Modulo per la presentazione delle osservazioni per i piani/programmi/progetti sottoposti a procedimenti di valutazione ambientale di competenza statale

ID: Codice procedura (ID_VIP/ID_MATTM):10844

Impianto per la produzione di energia elettrica da fonte eolica, costituito da 6 aerogeneratori della potenza complessiva di 37,2 MW, un sistema di accumulo da 25 MW e relative opere connesse in località "Rempillo" nel comune di Pitigliano (GR).

ALLEGATO alle OSSERVAZIONI all' IMPIANTO EOLICO denominato REMPILLO nel COMUNE di PITIGLIANO (GR). Composto da n. 5 immagini e n. 5 pagine

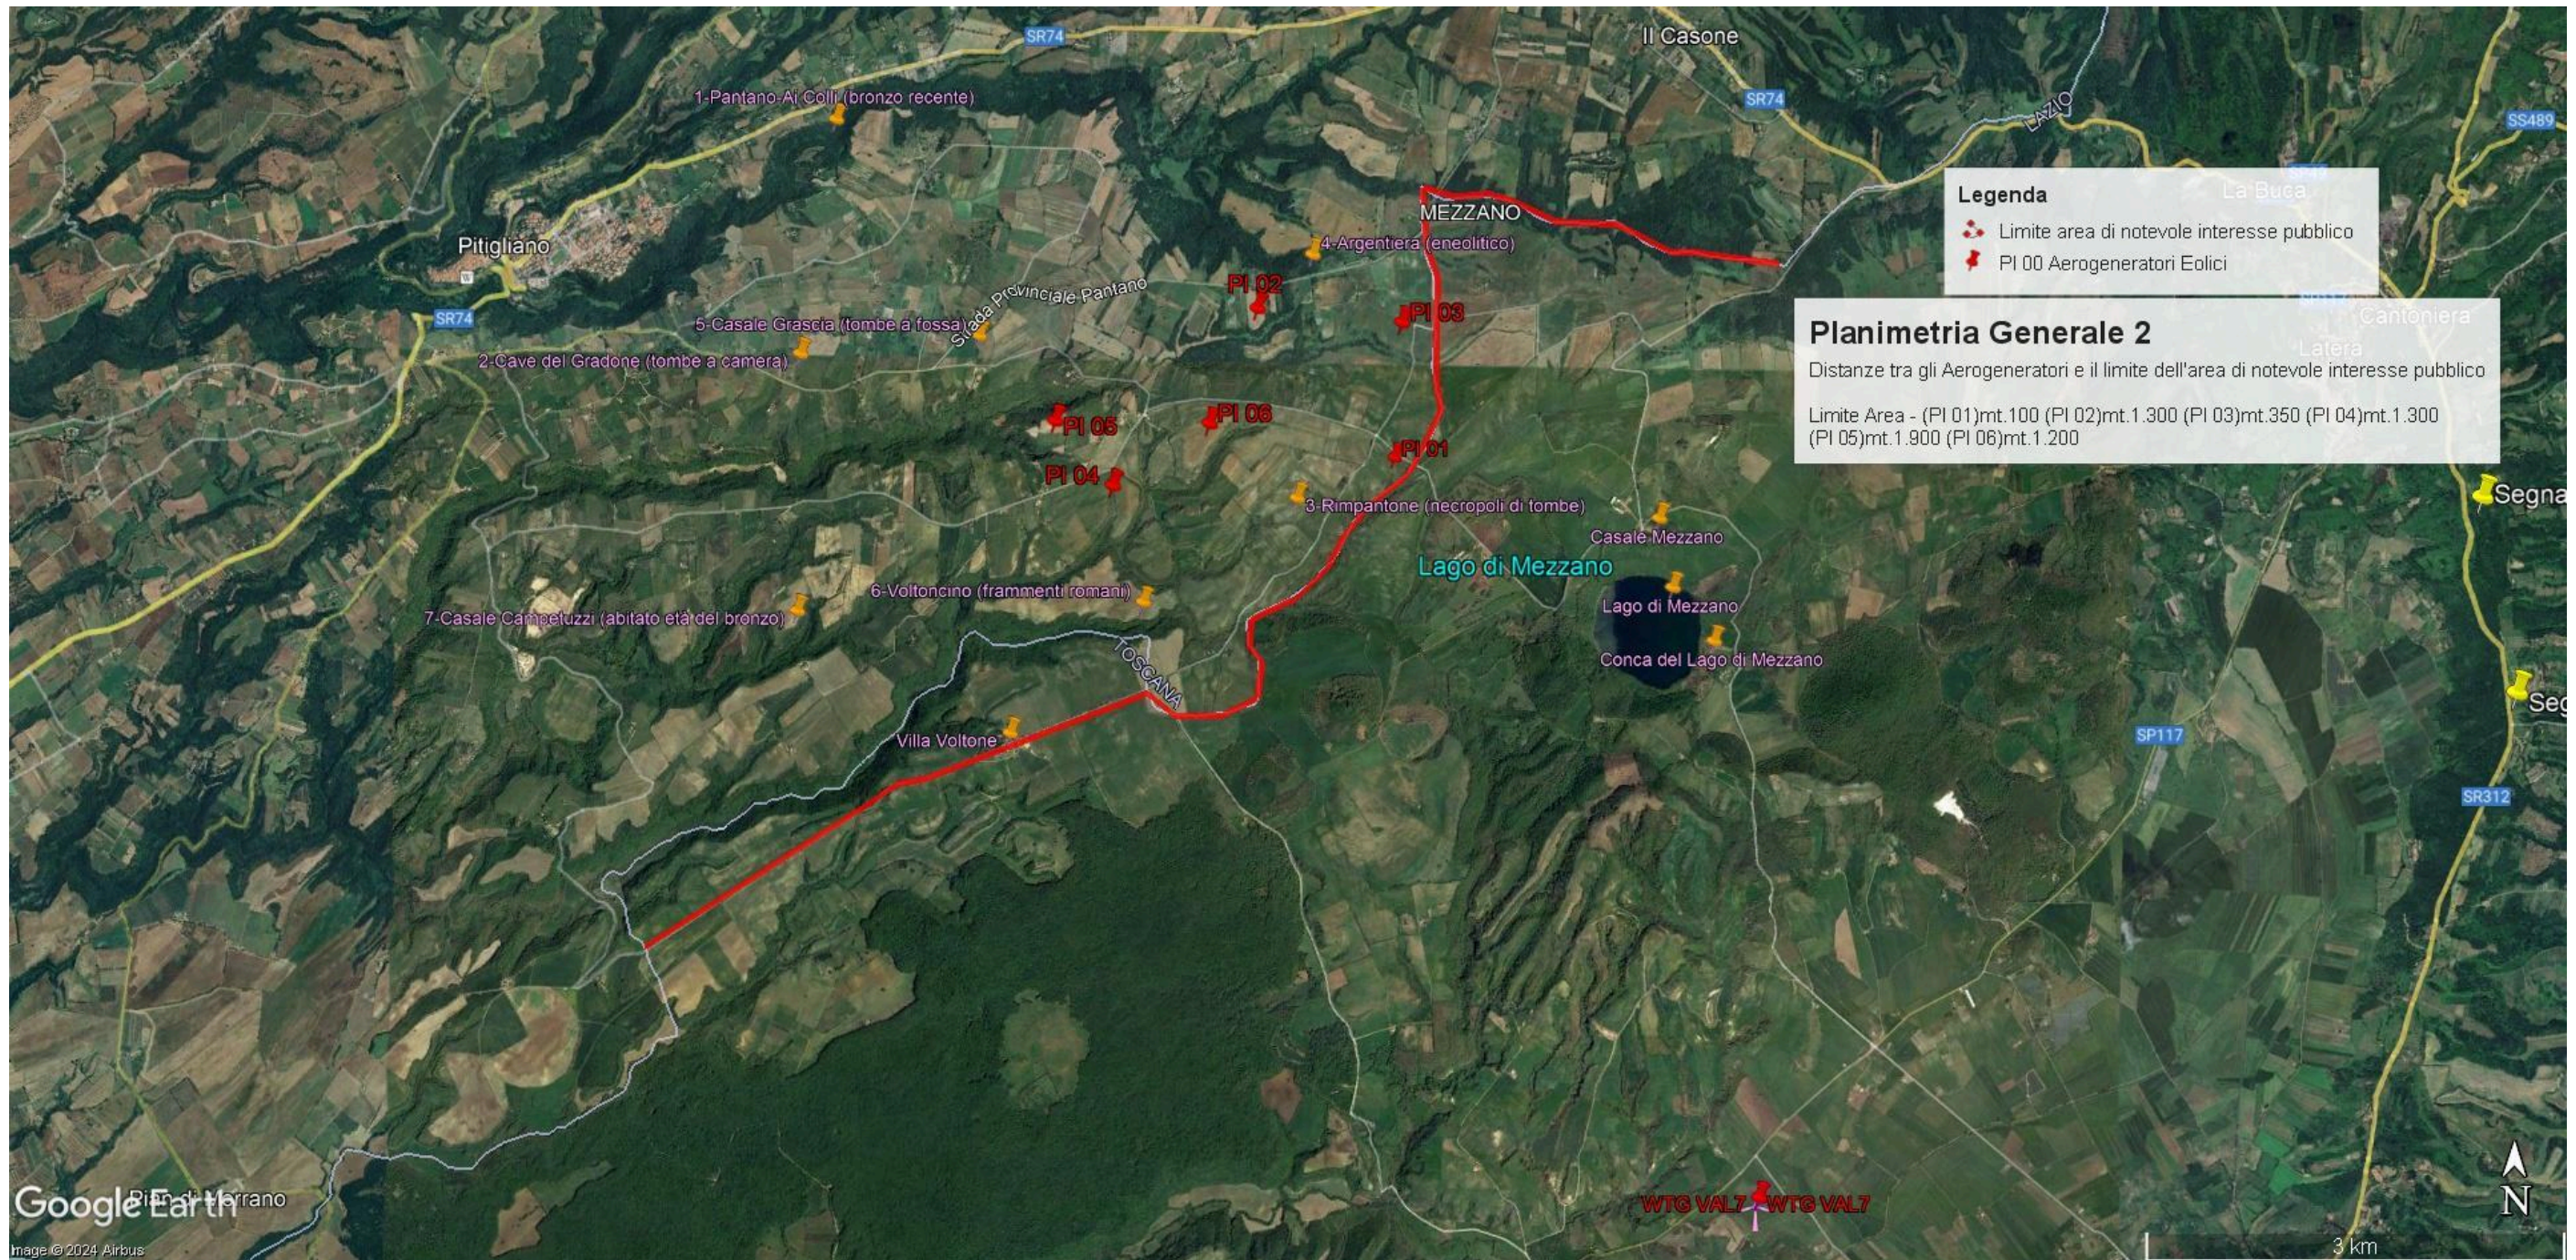
Da un'analisi delle varie normative vigenti emerge che le zone dove sono previste le ubicazioni dei 6 aerogeneratori del progetto eolico in località "REMPILLO" sono aree non idonee al loro insediamento come viene illustrato nelle OSSERVAZIONI che seguono:

OSSERVAZIONE N. 1 : AREA dell'IMPIANTO EOLICO NON IDONEA ai sensi dell'art. 20 com. 8 lettera c quater del Decreto Legislativo n. 199/2021 e ss.mm.ii.

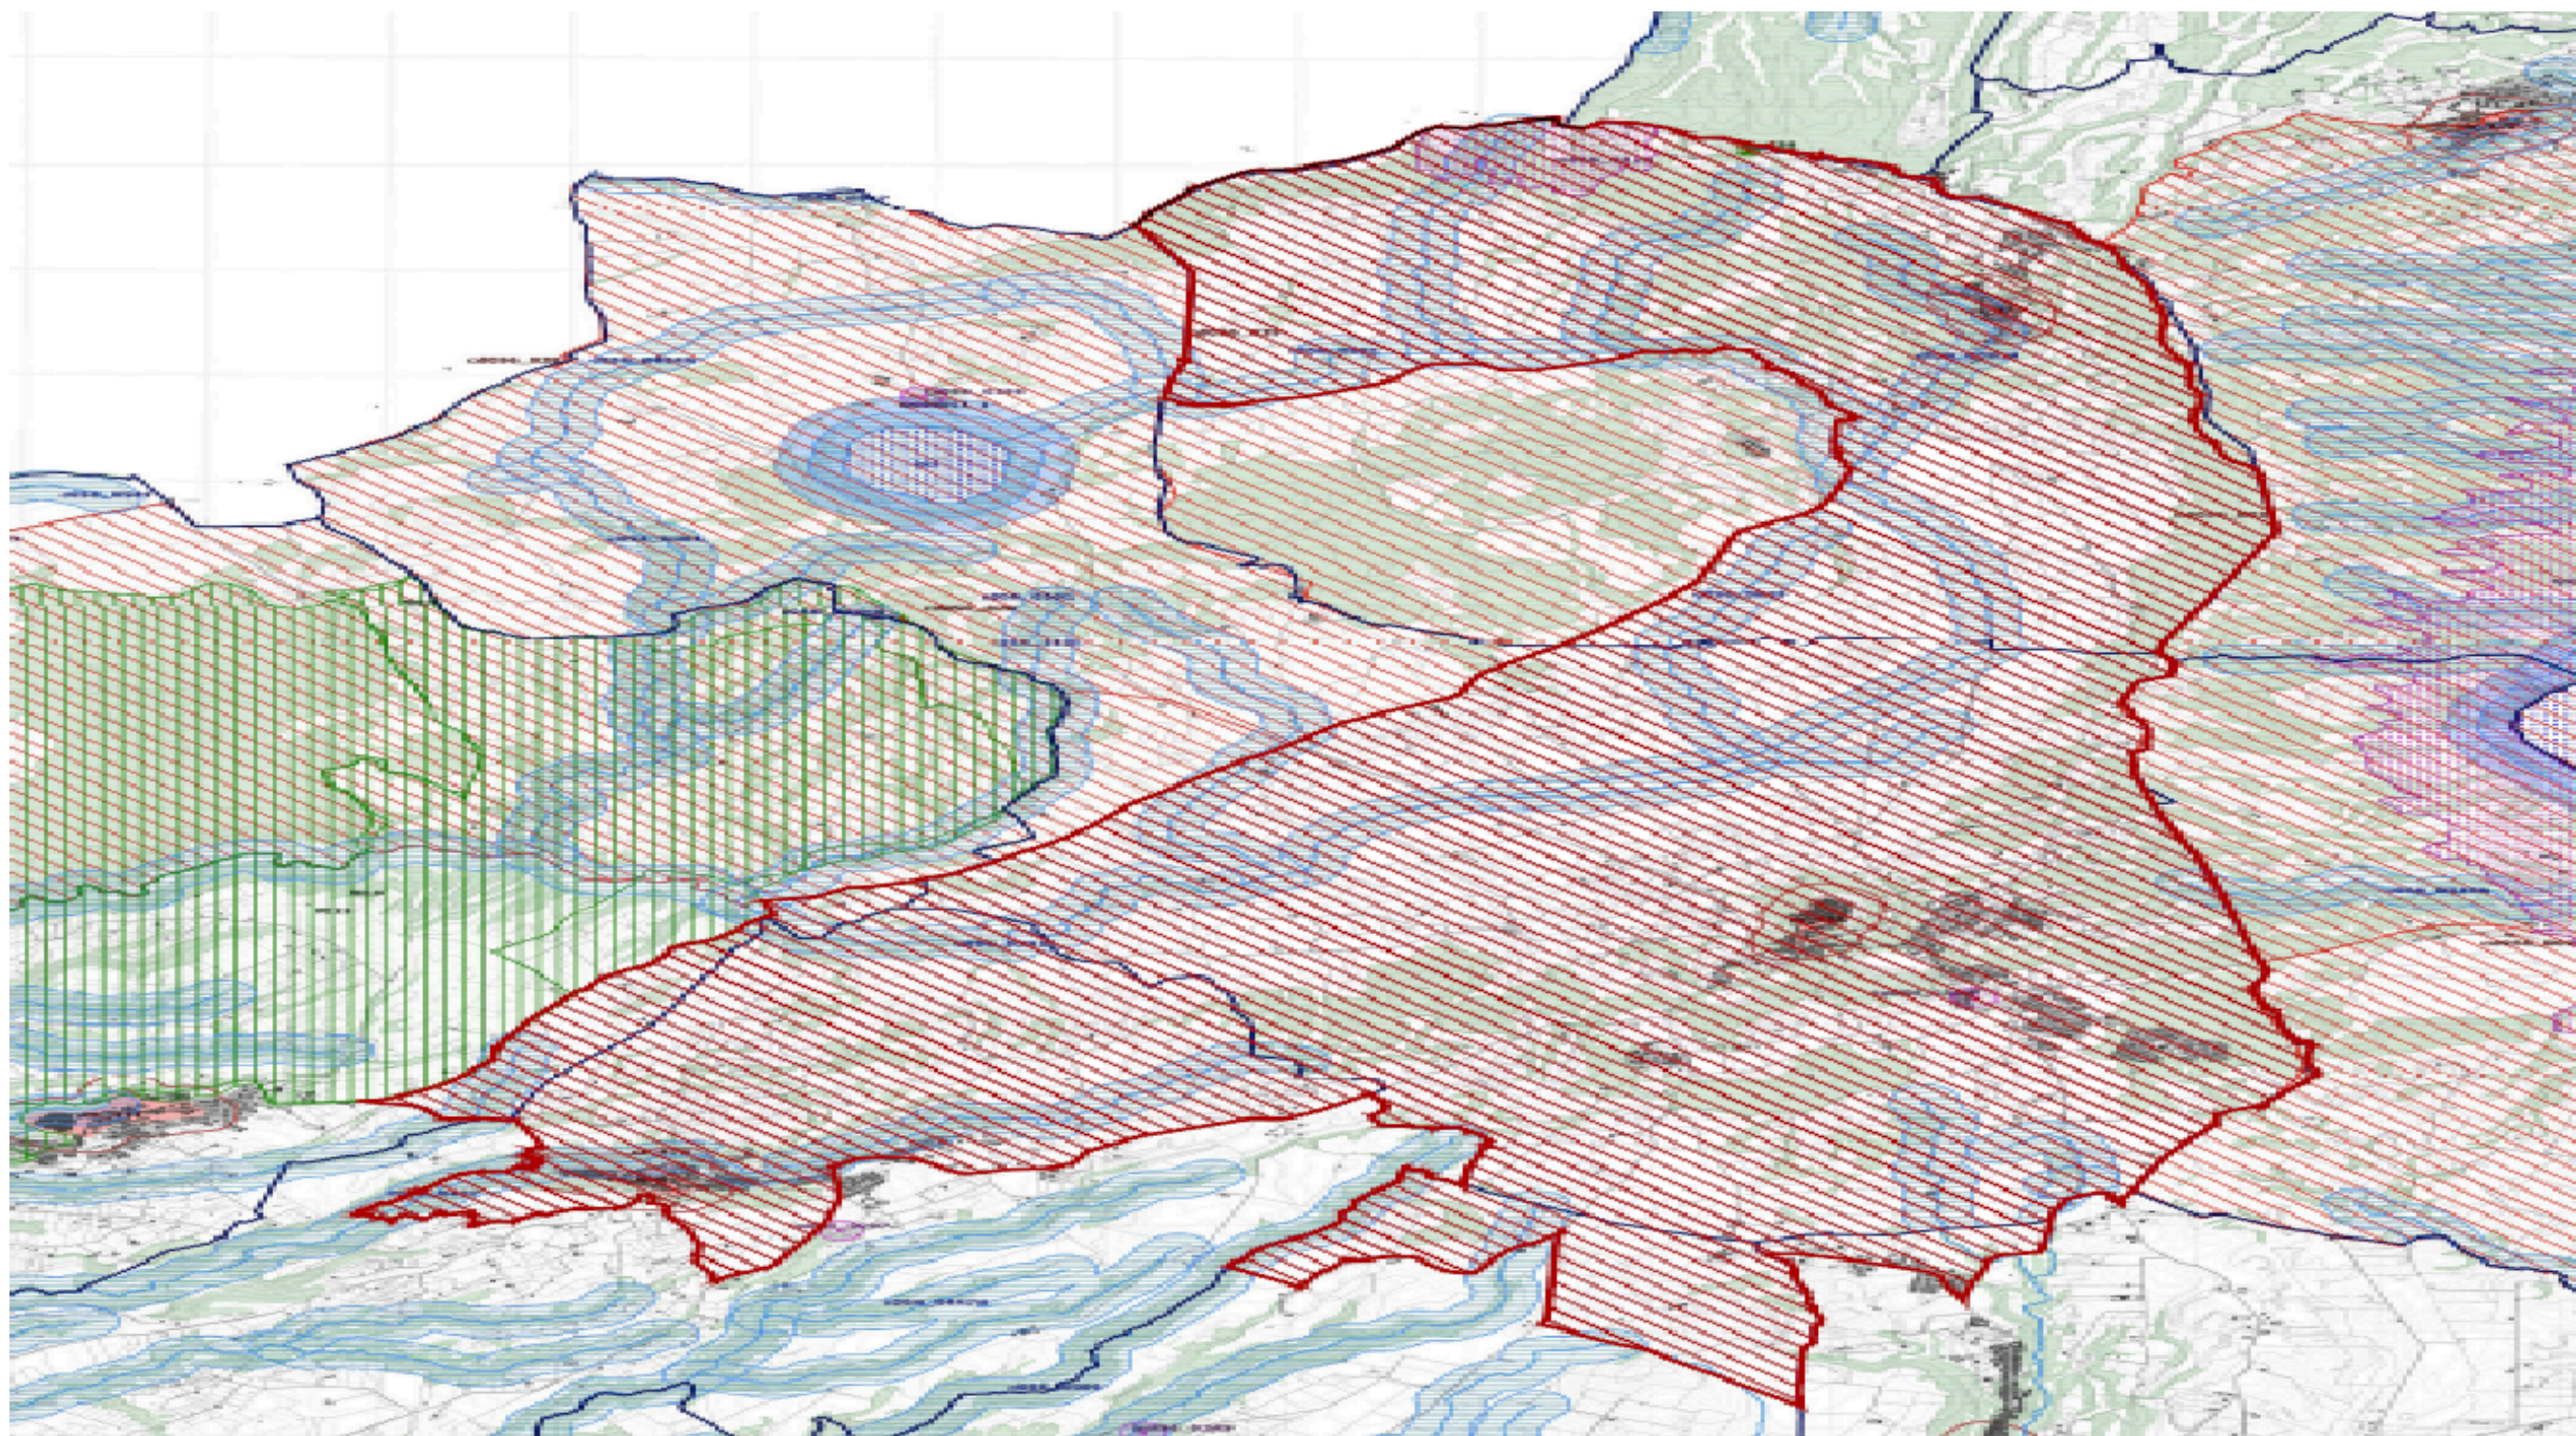
l'immagine n. 2 dell' ALLEGATO) all'area di notevole interesse pubblico " Conca del lago di Bolsena" (D.M. 24.10.1960). Praticamente una vasta zona che per interesse paesaggistico e naturalistico oltre che storico, archeologico e identitario rappresenta un unicum nel panorama nazionale.

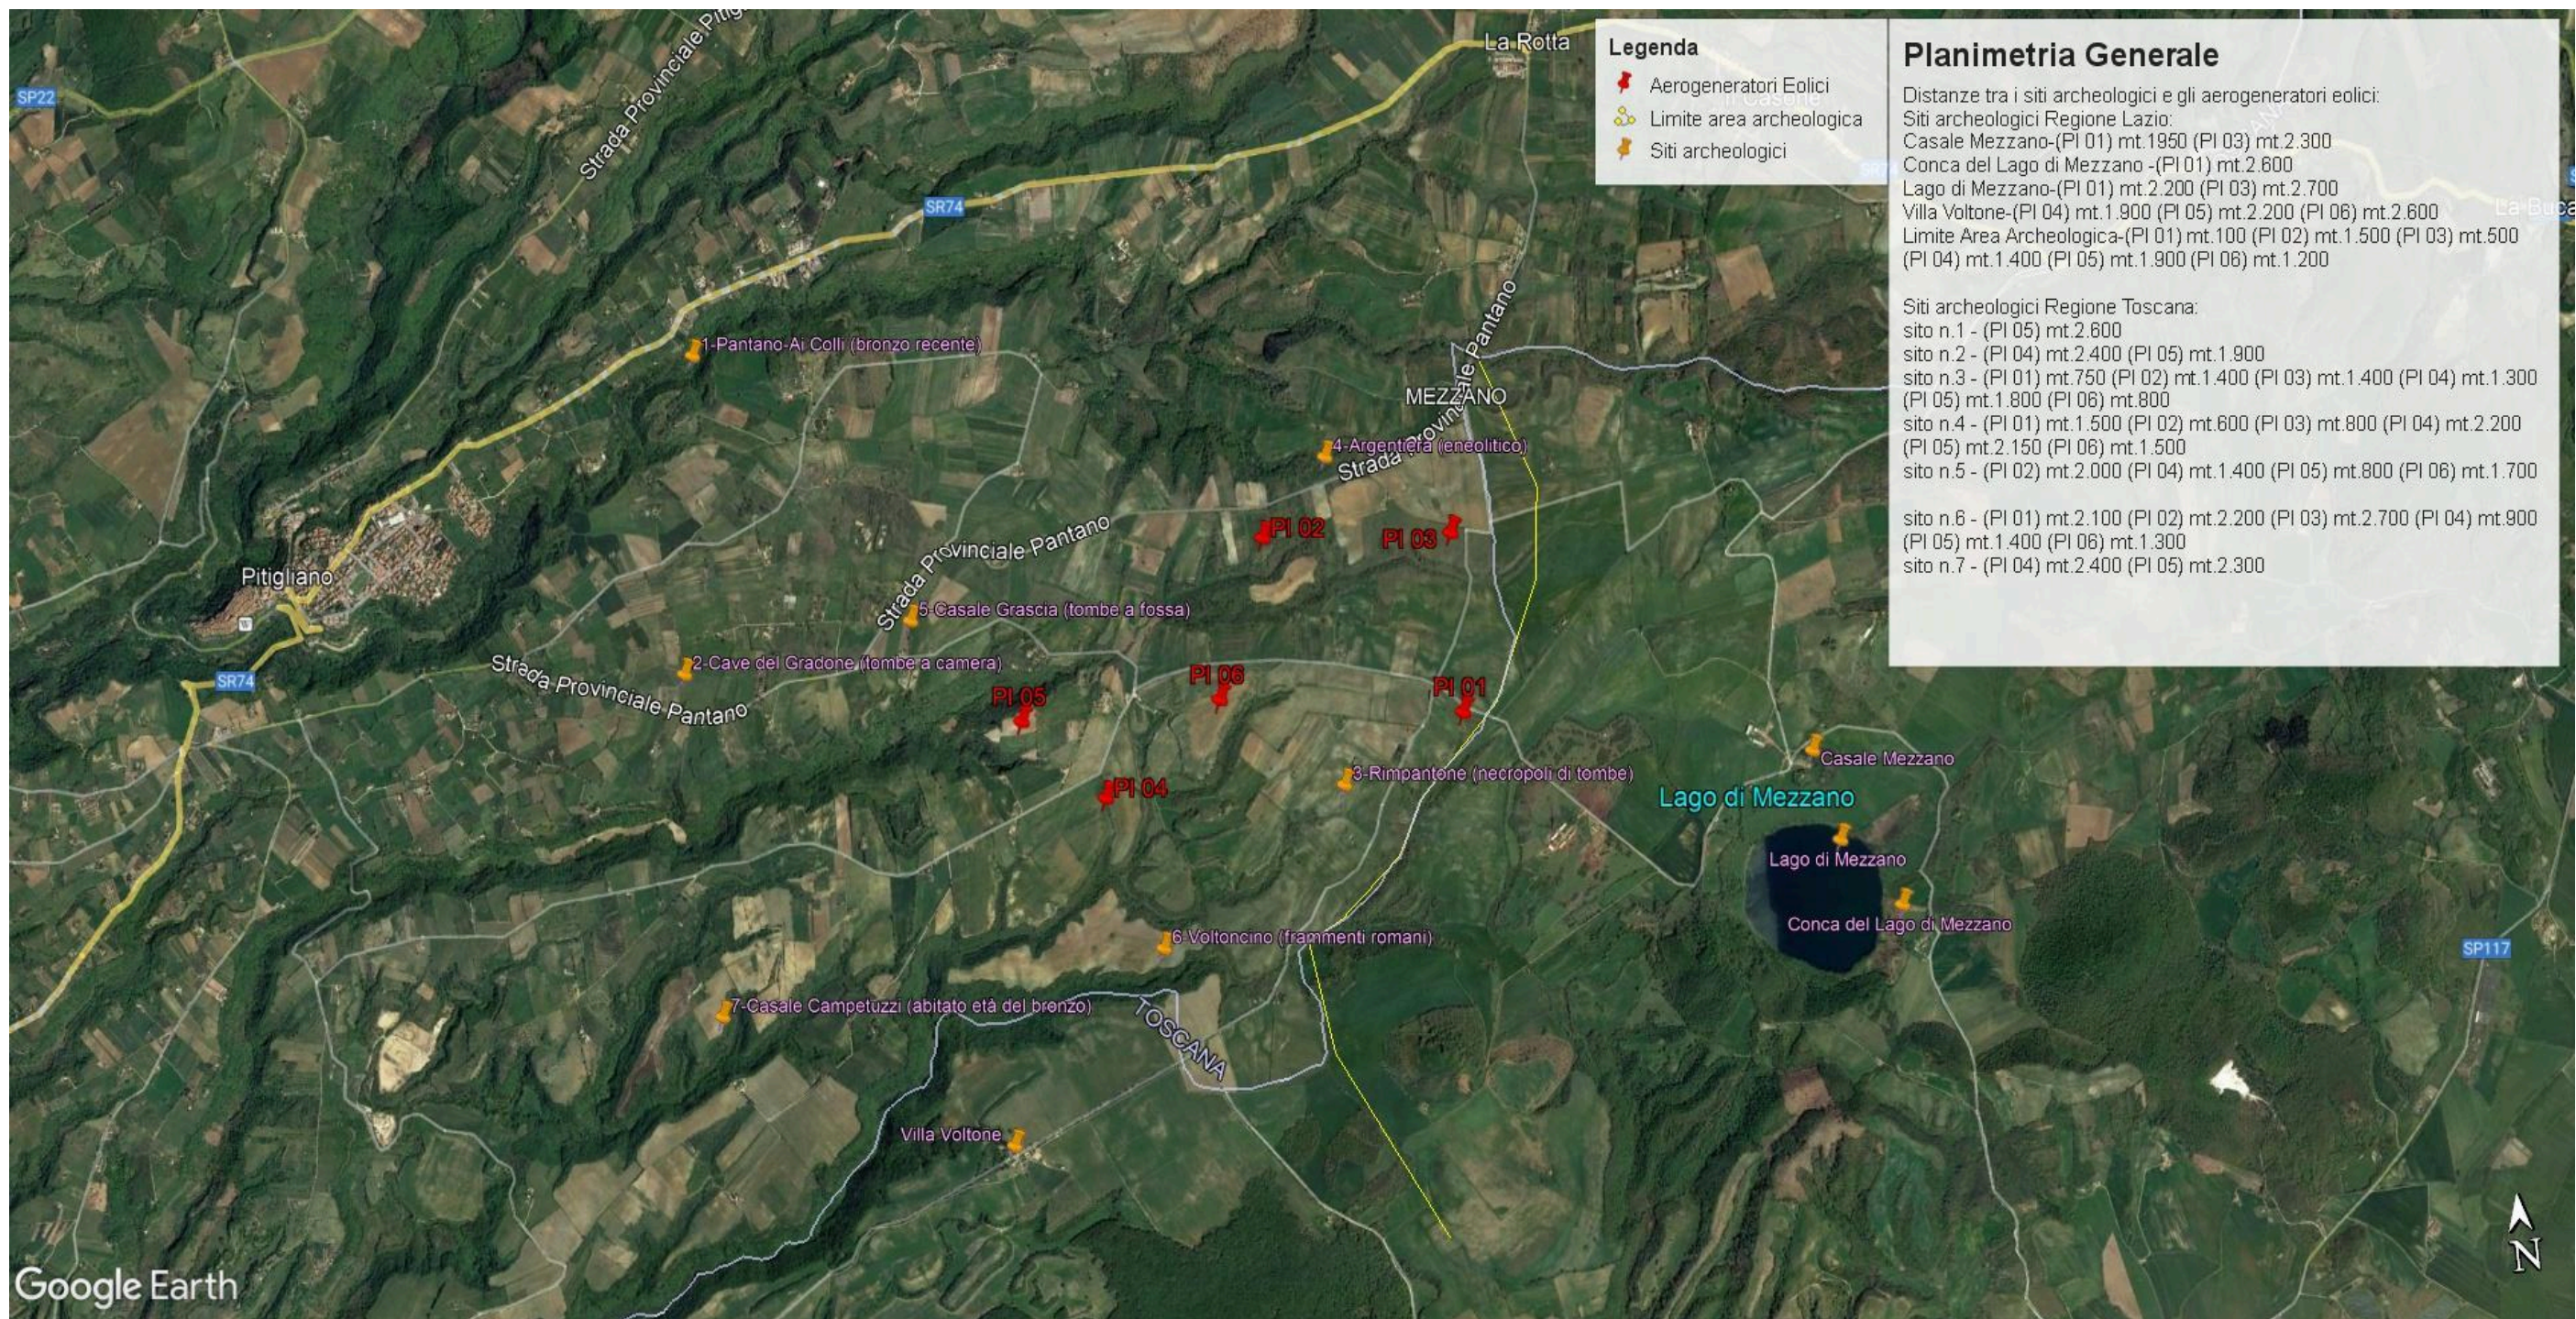
Inoltre, la zona in cui insisterebbe l'impianto eolico industriale Rempillo è compresa nelle fasce di rispetto di 3 km di diversi beni archeologici tutelati dalla parte II del Codice dei Beni Culturali (vedi

Allegato, immagine n. 3). Inoltre le pale P04 e P05 ricadono all'interno di un'area archeologica che la Proponente vorrebbe cancellare per il semplice fatto che non è riportata nel documento regionale ma nel documento provinciale come meglio dettagliato nell'Osservazione n. 5. Alla luce di quanto documentato appare chiaro quindi che la collocazione dell'impianto non ha tenuto conto alcuno dei vincoli dell'area nella quale è stato progettato e l'inserimento dell'impianto eolico nel paesaggio e sul territorio non è corretto (Allegato IV delle Linee guida nazionali di cui al D.M dello Sviluppo economico del 10.09.2010).
